AVIONS PIERRE ROBIN

LETTRE DE SERVICE N° 1

OBJET : Fixation du cylindre de verrouillage sur la jambe de train avant.

Avions concernés : HR 100/210 jusqu'au n° de série 120

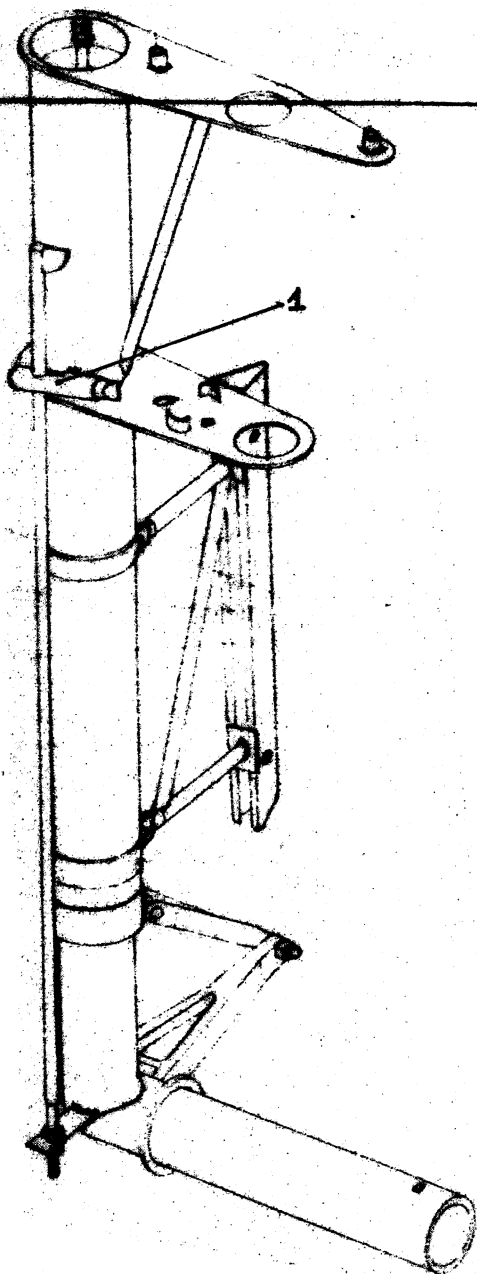
Il est conseillé d'effectuer un contrôle périodique de la fixation du cylindre de verrouillage du train avant (repère 1).

Ce contrôle a pour but de déceler des criques éventuelles dans la soudure ou la brasure fixant ce cylindre sur le fût du train.

Si le cylindre est brasé le cordon est jaune ; s'il est soudé le cordon est blanc.

En cas de crique apparente refaire souder le cylindre dans un atelier agréé.
